CIRCULAR N° 1

LICITACIÓN PÚBLICA N° 07-2026

OBRA: "AMPLIACIÓN, REFACCIÓN Y REFUNCIONALIZACIÓN DE LA ESC. ALBERGUE
DOMINGO FRENCH" - DPTO. SARMIENTO

ACLARACIONES CON CONSULTA

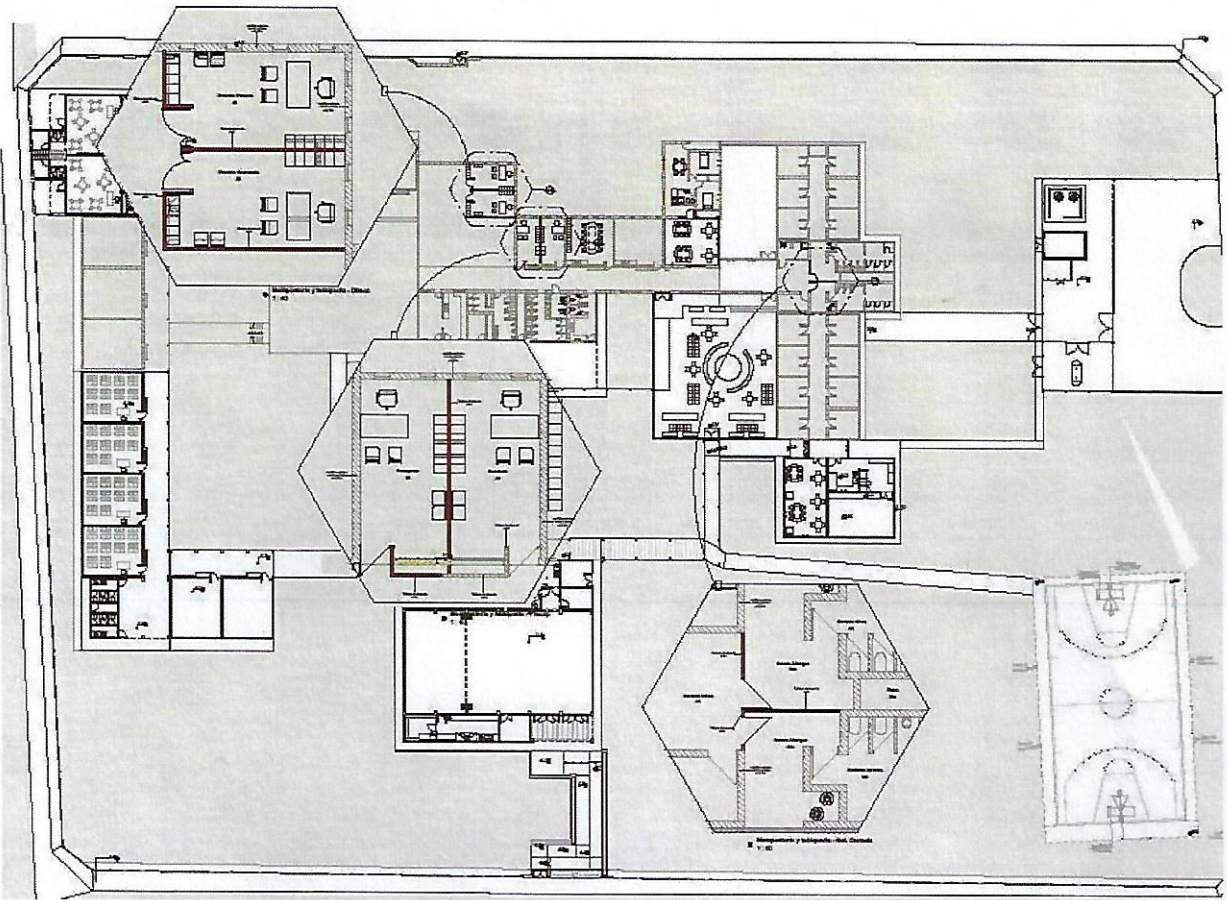
Pregunta 3: "Planos de mampostería y tabiquería: ¿Sería posible generar un plano detallado de mampostería y tabiquería? Los planos de arquitectura actuales no especifican los diferentes tipos de tabiques a utilizar"

Respuesta 3: Se adjunta esquema de ubicación de tabiques
